Lega Italiana Protezione Uccelli – Associazione per la conservazione della Natura

Foggia, 02.04.2018

OGGETTO: Progetto di **centrale eolica** industriale in agro di **S. Paolo di Civitate (Fg), loc. Marana Difensola**, proposto da **Renvico Italy srl** (cod. procedura 3905) - n.10 torri eoliche da 4,2 MW (Vestas V150, altezza 240 m) per complessivi 42 MW e relative opere accessorie - **Osservazioni**

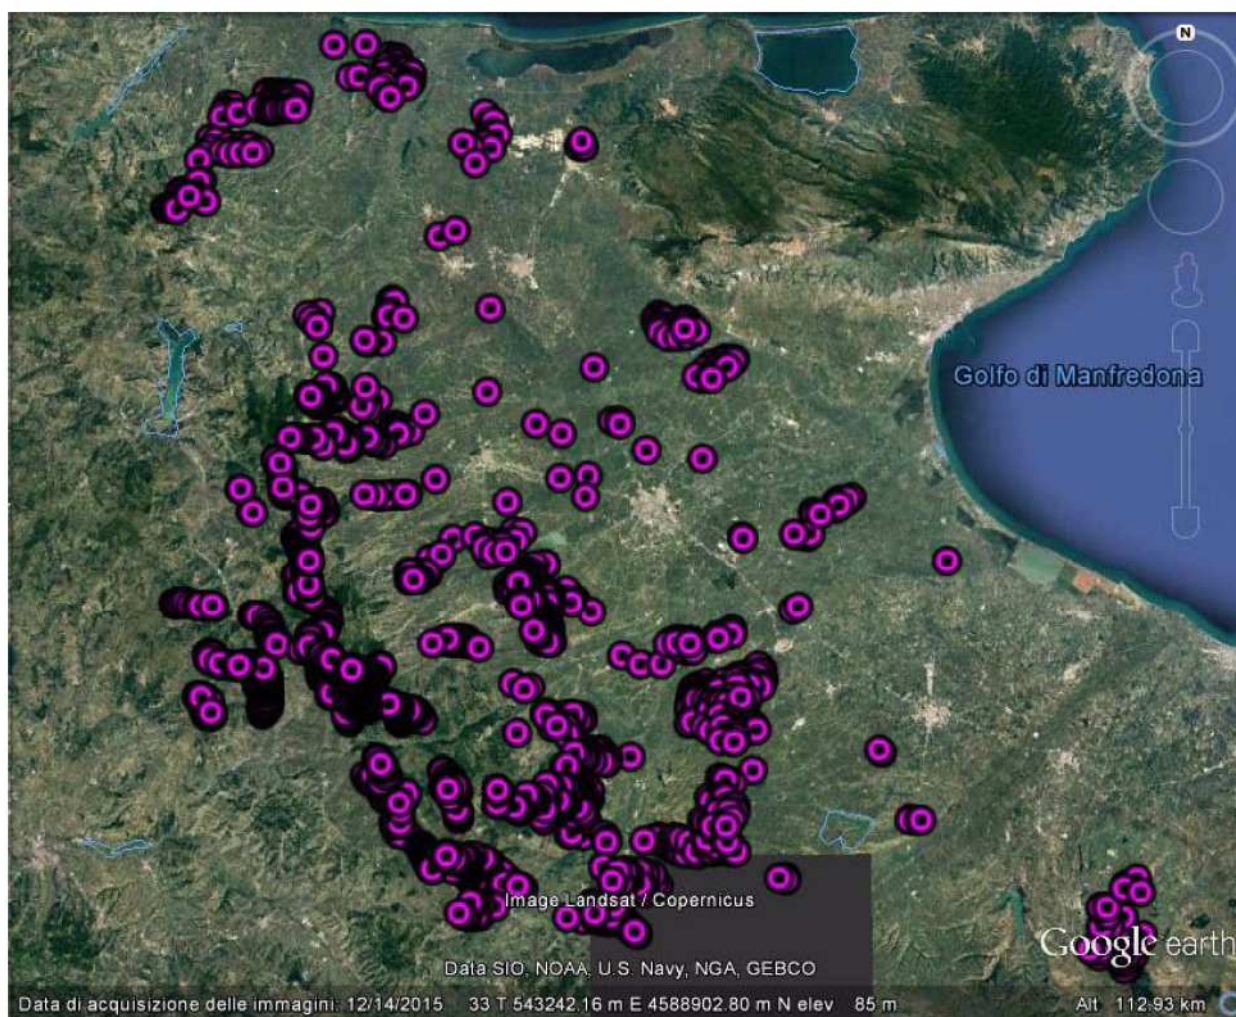
Nel computo degli impianti assentiti benché non realizzati, redatto dal proponente e nel solo raggio di 12 km considerato, si ha ragione di ritenere che manchino procedure regionali di VIA o screening ambientale approdate a esito positivo.
